**Avis en date du 14 janvier 2021
de la Mission régionale d'autorité environnementale d'Île-de-France
sur le projet de centrale photovoltaïque au sol situé à Saint-Germain-Laxis
(Seine-et-Marne)**

Synthèse de l'avis

Figure 3: Plan du projet (source : étude d'impact, page 151)

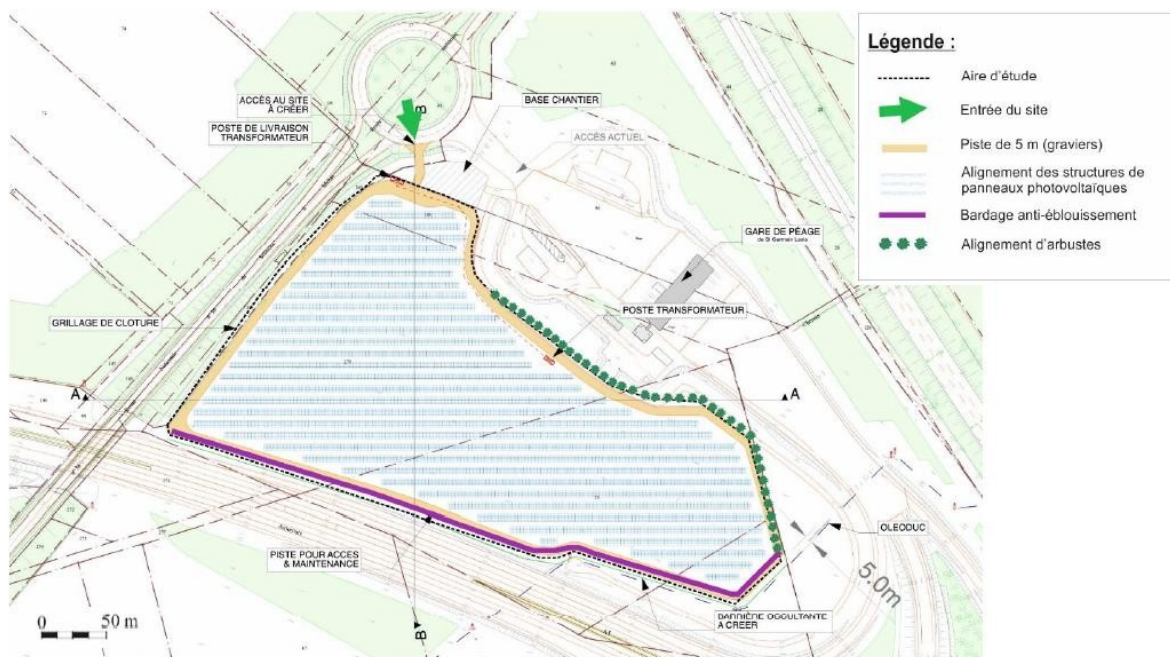
N.B. : l'accès à la centrale envisagé n'est pas celui décrit sur ce plan (cf. remarque ci-dessous).

L'accès au terrain décrit dans l'étude d'impact (Figure 3, entrée et sortie par le giratoire) correspond à celui initialement envisagé par le maître d'ouvrage. Or, le dossier de permis de construire⁹ indique que l'accès se fera depuis la route de Meaux pour l'entrée sur le site et au niveau du carrefour giratoire pour la sortie (Figure 1). Rappelons que le raccord au giratoire se situe sur la commune de Crisenoy.

La MRAe recommande de justifier la nécessité de réaliser des aménagements routiers supplémentaires, compte-tenu des infrastructures abondantes déjà présentes (dont l'accès actuel au terrain depuis le parking qui précède le péage) et du très faible flux routier engendré par la centrale en phase d'exploitation.

Dans tous les cas, pour une information correcte du public, elle recommande de faire figurer les plans retenus du projet dans l'étude d'impact.

l'ouest au sud – globalement alignée sur les voies –, elle est très irrégulière au nord et à l'est (cf. Figure 3). Cette absence d'alignement ne semble s'expliquer que comme la répercussion directe d'une série de déterminants extérieurs au projet (forme de la gare, passage de l'oléoduc, limite communale, etc.). Quoiqu'il en soit, l'étude d'impact ne justifie pas ce choix au regard de la composition générale du projet et de sa présence dans le paysage. De même, la MRAe note que l'aspect et les lieux d'implantation des postes de transformation et de livraison ne sont pas expliqués à l'aune de ces enjeux.

La MRAe recommande de proposer une insertion paysagère du projet fondée non pas sur sa dissimulation mais sur la valorisation de ses qualités spatiales propres (alignements, édifices, etc.) ainsi que sur celle de ses limites (voie de desserte périphérique, grillage de clôture, haies, etc.), notamment dans leurs capacités à mettre en valeur cet équipement.

Figure 5: Secteur de gêne visuelle possible pour les véhicules (source : étude d'impact page 135/181, annotations MRAe)

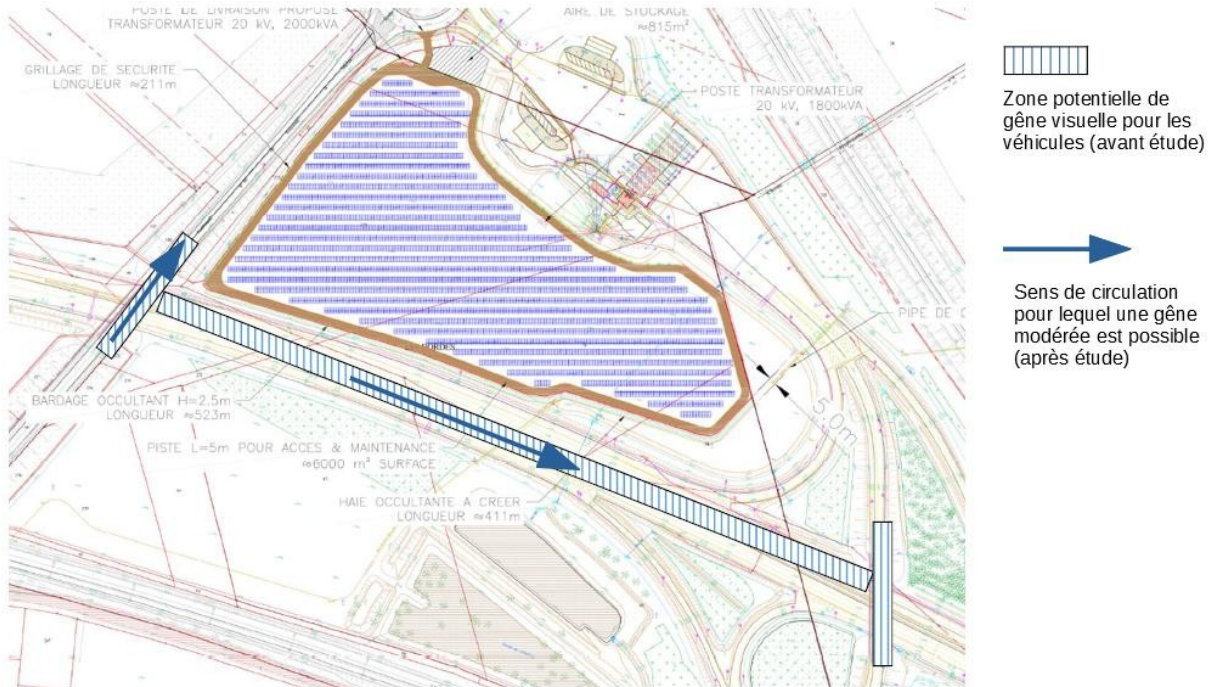
Pour ce qui concerne les routes, une gêne visuelle est possible (Figure 5) :

- pour les usagers circulant du sud vers le nord sur le pont situé à l'ouest de la centrale (pont de la route de Meaux passant sur l'autoroute) : le matin entre mai et juillet ;

- pour les usagers circulant de l'ouest vers l'est sur l'autoroute A5 : le matin pendant les mois de mars, avril, août et septembre.

l'autoroute. Ce bardage sera composé de lanières verticales de 10 cm de large espacées de 5 cm (mesure R2, pages 149 et 171) (Figure 6). En ce qui concerne le risque de gêne visuelle pour les usagers circulant sur le pont, l'étude d'impact n'explique pas pourquoi aucune mesure de réduction n'est proposée.
